ZUM BAUGESUCH DER HERRN HELMUT U.

Technisch geprüft  
Landratsamt Neustadt a. d. Aisch

MUT U. KLAUS SINGER M=1:100

MARKT SUGENHEIM OT. DEUTENHEIM -5-

= SCHNITT A-A =

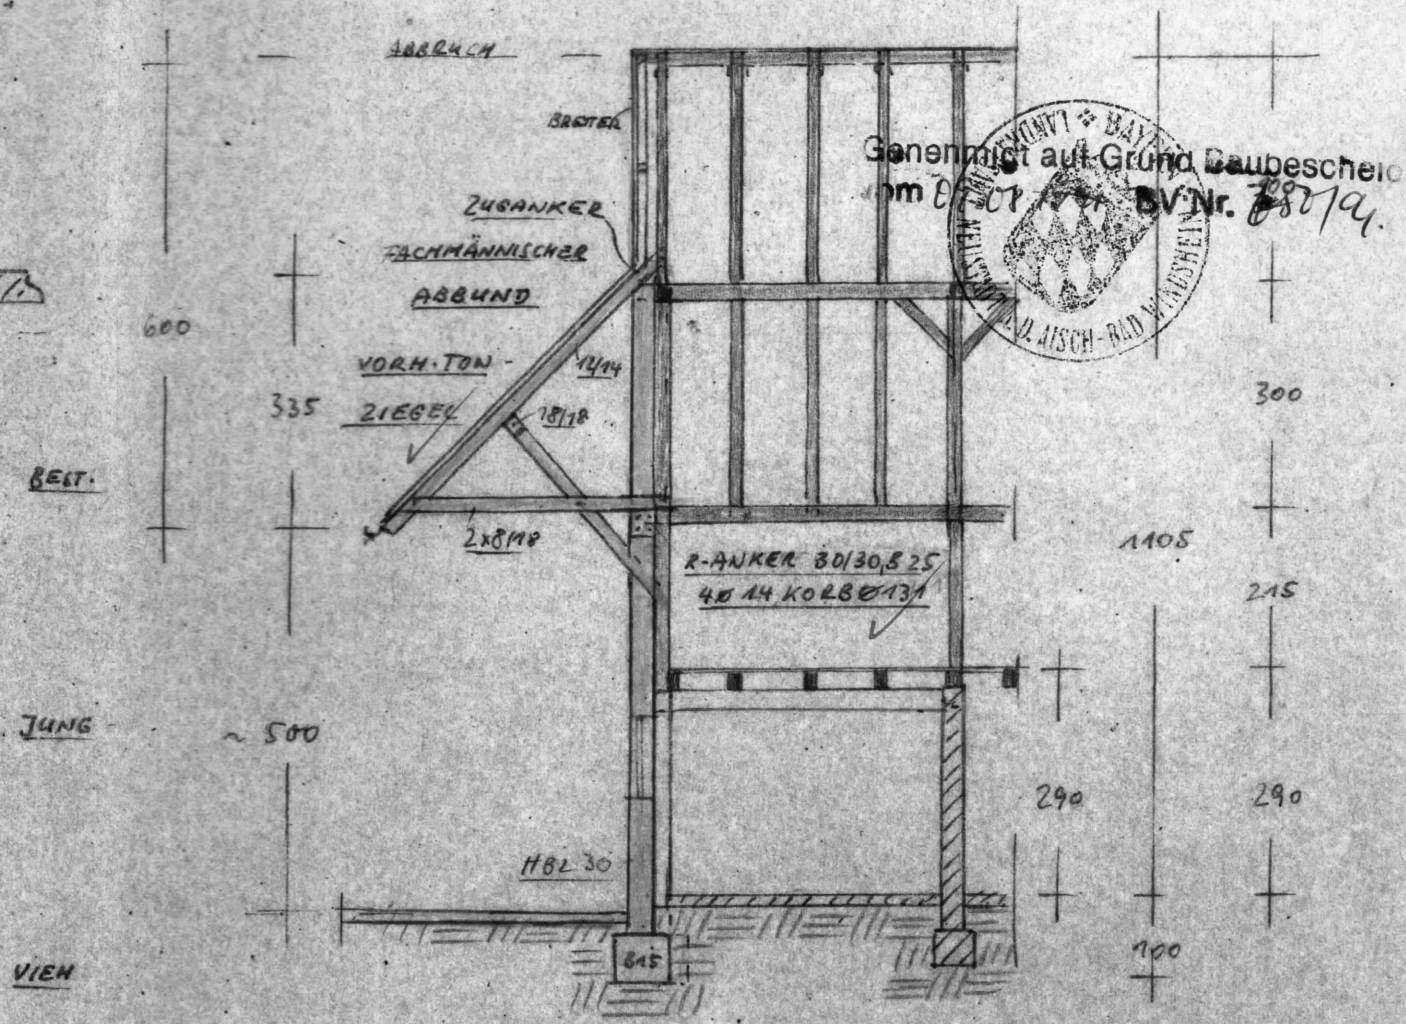
Die Dachkonstruktion ist standsicher,  
zimmermannsmäßig auszuführen
